Rapport de l'Inspection des installations classées

Visite d'inspection du 05/03/2024

PAPREC MEDITERRANEE

Contexte de l'inspection : Instruction d'un porter à connaissance

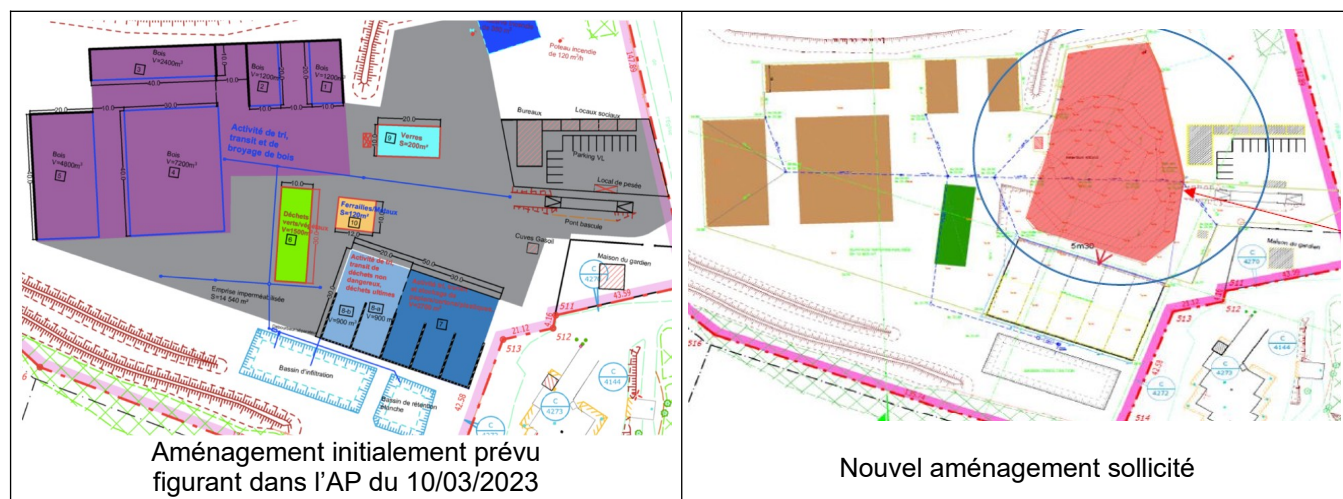
S'agissant du confinement des eaux d'extinction, l'exploitant souhaite remplacer le bassin de 450 m³ initialement prévu par la création d'une rétention de même capacité sur la voirie du site, constituant gravitairement un point bas.

L'exploitant motive ce choix par un besoin de libérer de l'espace sur le site et pour permettre un meilleur accès aux services de secours. Par ailleurs, il est prévu de maintenir en périphérie de cette zone de rétention un passage de 5m30 réservé aux engins de secours en cas de besoin. Ce passage sera matérialisé au sol.

Le dossier comporte en annexe 1 un plan de la zone de rétention sur voirie, faisant apparaître des lignes de niveaux. L'exploitant a précisé que ce plan a été réalisé à partir d'un relevé topographique. C'est sur la base de ce dernier que le logiciel d'exploitation a pu déterminer la disponibilité d'une capacité de rétention d'un volume de 450 m³. La surface au sol correspondante est de 3 004 m² (environ 70 m de long sur 40 m de large).

Le dossier mentionne que les eaux d'extinction seront dirigées gravitairement vers la zone de rétention sur voirie après fermeture de la vanne. Le dossier ne précise pas la localisation de cette vanne, ni son rôle, ni la consigne relative à sa manipulation (dans quel cas doit-elle être actionnée, si elle est maintenue en position fermée ou ouverte...).

Le plan de la zone de rétention sur voirie a été complété pour faire figurer la localisation de la vanne de fermeture située en amont de l'ouvrage de traitement (séparateur hydrocarbures). Par mesure de sécurité, l'exploitant a ajouté une seconde vanne de fermeture juste après l'ouvrage de traitement.

Il est nécessaire de vérifier si le nouveau dispositif de gestion des eaux d'extinction n'interfère pas avec le schéma de gestion des eaux pluviales du site qui avait été établi. Le plan de la zone de rétention sur voirie disponible en annexe 1 du PAC représente le réseau pluvial. On observe la présence de quatre avaloirs présents au sol dans l'emprise de l'aire de rétention. Le dossier de porter à connaissance ne précise pas la gestion des eaux pluviales du site.
